Q38637

△02 誤記訂正	2007-04-16	上座	池田	中野	八木	八木	2001 01 16	ボール受	F190	SCALE	DATE	2001-01-18	R:1	Q	SUB	0	REV	02
△01 誤記訂正	2001-05-21	八木	中野							1:1	PART							
REMARK	REV. DATE	DRAWN	APPROVED	APPROVED	CHECKED	DESIGNED	DRAWN	PART NAME		SIZE	NO.	3K-015328

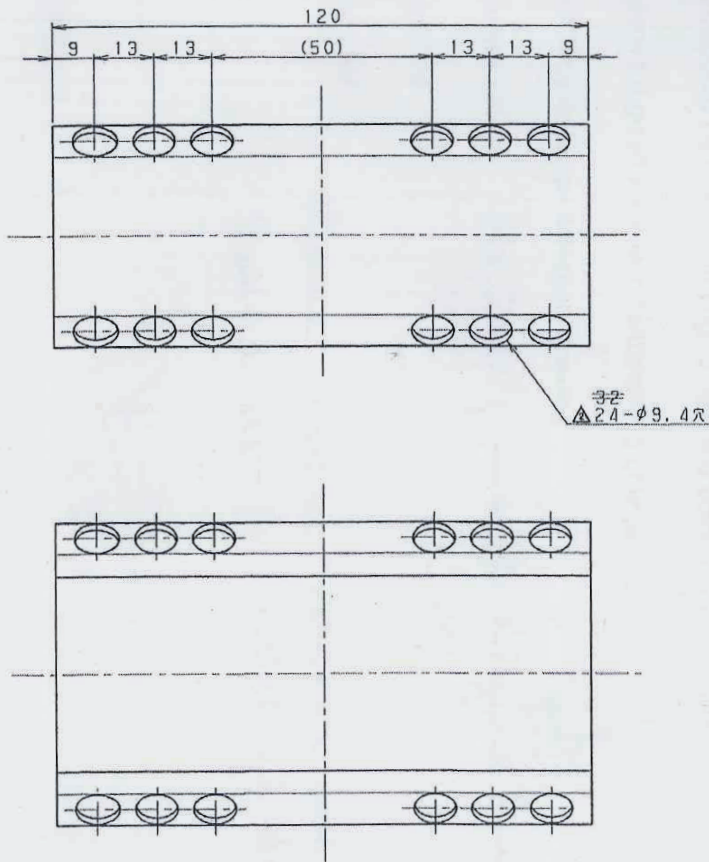
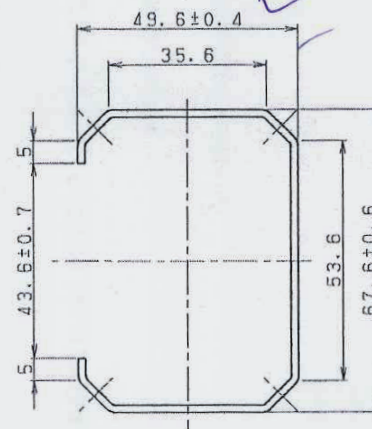
Similar to 6005

Please ask
thickness
for this.minimum 2mm required
for 6005 Alloy
